Европейская экономическая комиссия**Комитет по внутреннему транспорту****Всемирный форум для согласования правил
в области транспортных средств****Рабочая группа по пассивной безопасности****Семьдесят третья сессия**

Правила № 100 (транспортные средства с электроприводом)**Предложение по поправкам серии 04 к Правилам № 100
(транспортные средства с электроприводом)*****Представлено экспертом от Нидерландов**

Рис. 1

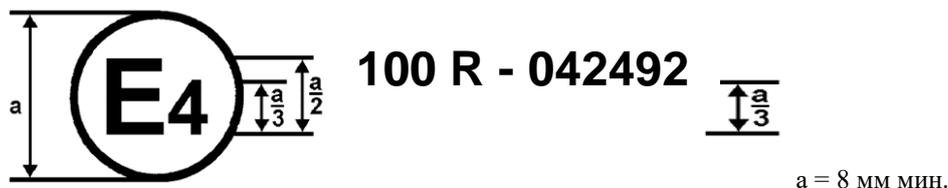
Приложение 2 изменить следующим образом:

Приведенный на рис. 1 знак официального утверждения, проставленный на транспортном средстве, указывает, что данный тип автотранспортного средства официально утвержден в Нидерландах (E4) на основании Правил № 100 под номером **042492**. Первые две цифры номера официального утверждения означают, что официальное утверждение было предоставлено в соответствии с требованиями Правил № 100 с внесенными в них поправками серии **04**.

Приведенный на рис. 2 знак официального утверждения, проставленный на ПСАЭЭ, указывает, что данный тип ПСАЭЭ («ES») официально утвержден в Нидерландах (E4) на основании Правил № 100 под номером **042492**. Первые две цифры номера официального утверждения означают, что официальное утверждение было предоставлено в соответствии с требованиями Правил № 100 с внесенными в них поправками серии **04**.

Образец В

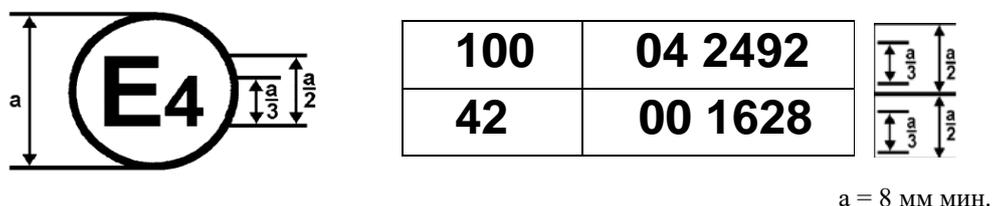
Приведенный выше знак официального утверждения, проставленный на транспортном средстве, указывает, что данное автотранспортное средство официально утверждено в Нидерландах (E4) на основании правил № 100 и 42¹. Первые две цифры номера официального утверждения означают, что к моменту предоставления соответствующих официальных утверждений в Правила № 100 были внесены поправки серии **04**, а Правила № 42 были в их первоначальном варианте».

«Приложение 10

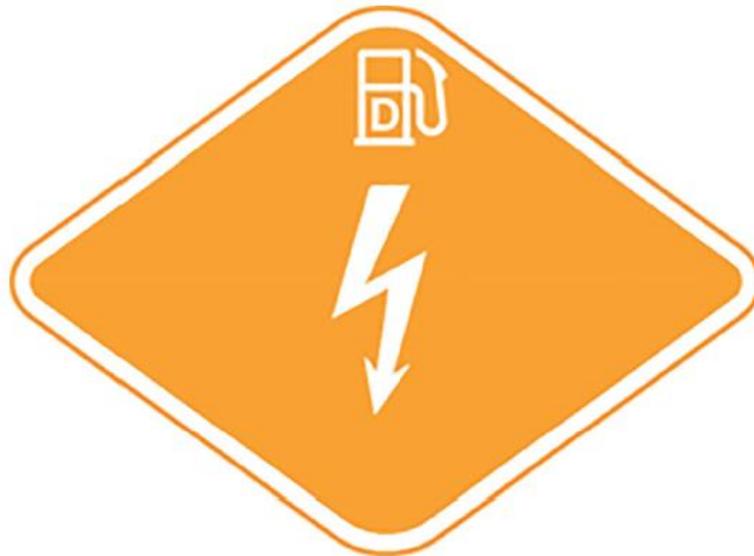
Включить новое приложение 10 следующего содержания:

Положения, касающиеся знака для транспортных средств категорий M₂/N₂ и M₃/N₃, оборудованных электрическим приводом

Знак представляет собой наклейку, которая должна быть устойчивой к воздействию различных погодных условий.

В центральной части указывается первый источник энергии.

В верхней части указывается второй источник энергии.

Компоновка и символы должны соответствовать стандарту ISO 17840-4:2018.

Фон:	оранжевый, код RGB 255, 165, 0
Граница:	белая или белая светоотражающая
Буквы:	белые или белые светоотражающие

Ширина наклейки:	110–150 мм
Высота наклейки:	80–110 мм».
